原子力規制委員会・原子力規制庁との交渉記録

日時：2016年5月23日(月)午後1時30分～3時

質問1. 4月14日のM6.5の地震について

質問2. 川内原発基準地震動との関係について

図はざとり波の概念図

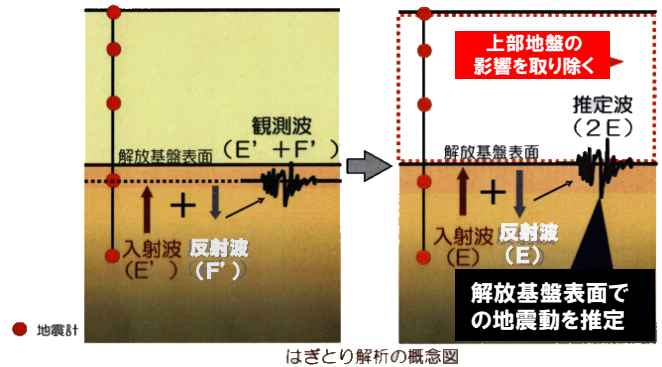
(質問)あなた方が言っているのはこれでしょう。はざとりをしなかったときの観測記録というのは、反射波をネグレクトしなにかんと、これがわからないから、どれだけきつ引くかわからないと、今のところはこの二つを合わせたものを2倍にしているから大きすぎるというふうに仰っているんでしょう。それは厳密にはそうですけど、この反射波(F')の寄与するところは小さいんですよ。それはこれまでの経験からあなた方だったらわかるでしょう。だから、2倍にしてスクリーニングをやりたいということ今やっているわけじゃないですか。泊原発でもね、一関西のやつを2倍にして、これも、スクリーニングをやって超えた、基準地震動を超えた。耐専スペクトルをかなり超えている。それがわかった段階でやっぱり詳細解析をやってどうかという判断へ移る。これが当たり前のことじゃないんですか。違うんですか。そういう必要性もないと仰るんですか。

(質問)今の反射波の指摘はどう思うんですか。

(質問)これ(E'+F')をEと見て2倍してるので、これ(F')をさっ引かないかんとということでしょう。それはわかりますよ。だけど、そんな悠長なことやっているより、まず、スクリーニングで2倍にしてどうかという判断をするのが基本的な科学的な立場なんですよ。それで、これは詳細分析せなあかん、思わないと次へ進まないじゃないですか。あんたら、今、思っていないから進みようがない。新しい知見がもうすでに得られてなのに、その入り口まで来ているのに、そこに入っていない。こんなんでもいいんですかと言ってるんですよ。

(回答)今回の地震について、何も、新知見の収集やそれによって必要があれば必要な解析業務をやっていくということですけども、現時点で詳細はざとり波解析をやるということまで、まだ、我々の知見収集も至っていないので、その必要姓があってやっていくということになれば、それは規制委員会、規制庁、旧JNESのグループもありますので、そういった中で解析なんかは当然やっていくことにはなりますけども。ただ、すみません、現時点ではあくまで仮定の話なので、ここで詳細はざとり解析をやりますというふうに私が何か宣言するようなことはできません。

(回答)反射波ですか。なので、ここは長沢先生ご指摘の通りかと思えますけど。実際、入射波に対して反射波自体が実際・・・計算上は「E'+F'」を「E」として2倍している・・・
